**Nota van zienswijzen
Ontwerp projectplan "beekherstel Oude Leij - Bosperceel"
in gemeente Tilburg**

Status: definitief

Datum: 15 november 2021

2. Verwijderen damwand ten noorden van de Gilzerbaan

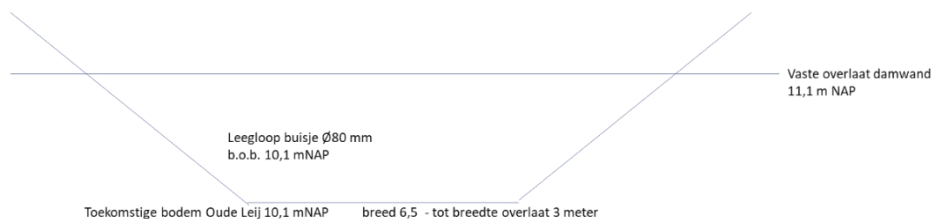
Ten noorden van de Gilzerbaan zit een versleten damwand (in zeer slechte staat). De voorgenomen inrichtingsmaatregelen aan de beek vormen een uitgelezen kans om de damwand te verwijderen. Vervanging is niet noodzakelijk; er is voldoende ruimte voor het aanbrengen van een talud. Aan het definitieve projectplan waterwet is toegevoegd dat deze versleten damwand wordt verwijderd.

5. Vervallen voordren

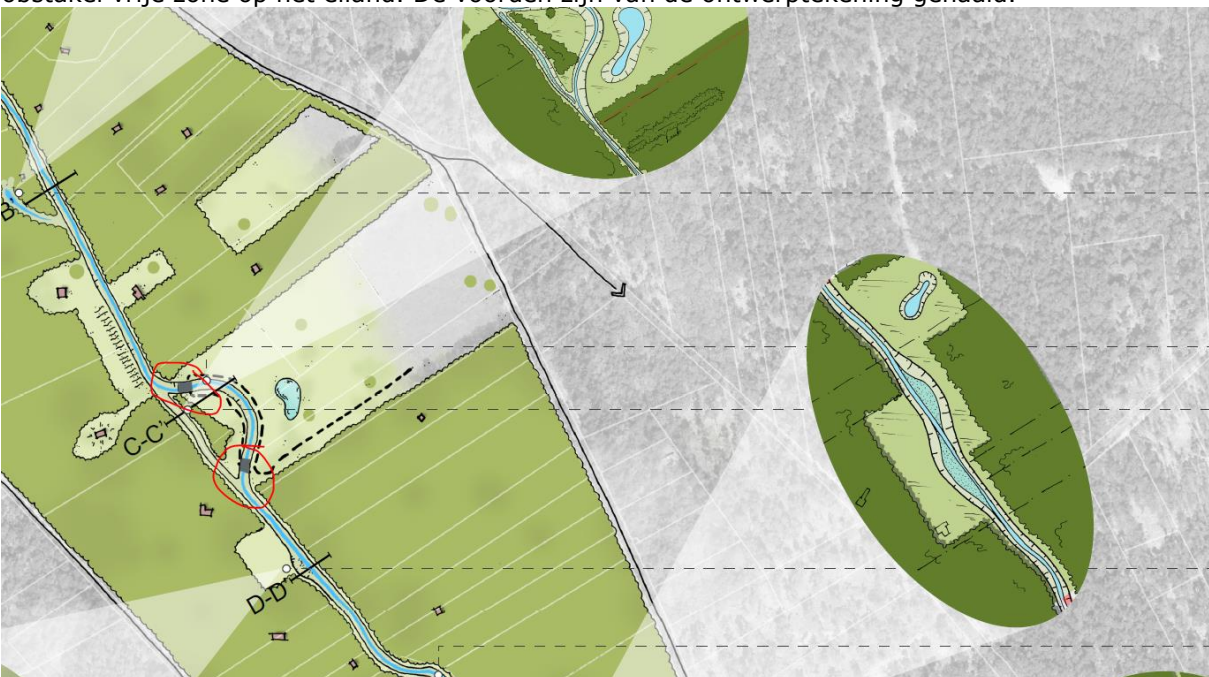
Met aanpassing van het profiel C-C' (zie 6) naar een talud helling van 1:10 kan het onderhoud van het zomerbed plaatsvinden vanuit het winterbed. Hiermee vervalt de noodzaak voor de voordren en ook de obstakel vrije zone op het eiland. De voordren zijn van de ontwerp tekening gehaald.

E-E'

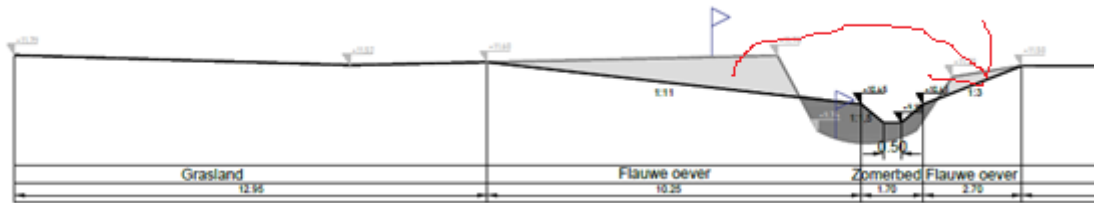
De flauwe oever van profiel E-E` ligt op de "verkeerde" zijde, dit is aangepast op de kaart met profielen. De lengte van de flauwe oever was circa 11 meter, dit is aangepast naar 15 meter. Zie de afbeeldingen hieronder. Daarnaast ligt lag het werkpad geïsoleerd, deze is op de definitieve ontwerp tekening verbonden met het Vonderpad.
